*** 6/52/24 România. Midia. Adâncimi**

*** 1/19/25 Romania. Midia. Depths**

* 3/29(P)/25	Romania. Midia Zone. Works. Dredging
---------------------	---

To accompany NtM 1/19/25, point 4

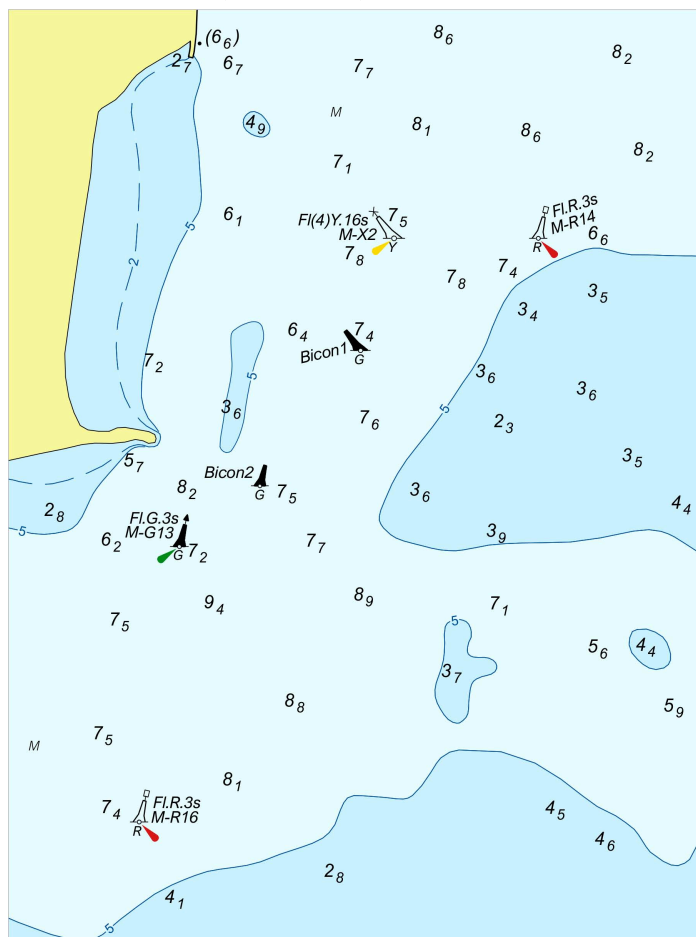
1. Insert depth: 2,2 m: 44°20,348' N, 028°40,904' E;
2. Delete depths:
 - 3,2 m: 44°20,357' N, 028°40,910' E;
 - 5,9 m: 44°20,302' N, 028°40,563' E;
3. Replace depths:
 - 5,9 m (44°19,570' N, 28°39,440' E with depth of 4,4 m and move the 5 m contour to the N to include the sounding;
 - 4,5 m (44°19,432' N, 028°41,534' E) with depth of 2,7 m;
 - 8,1 m (44°19,928' N, 028°40,352' E) with depth of 7,1 m;
4. Insert the chart block centered on 44°19,724' N, 028°39,677' E.
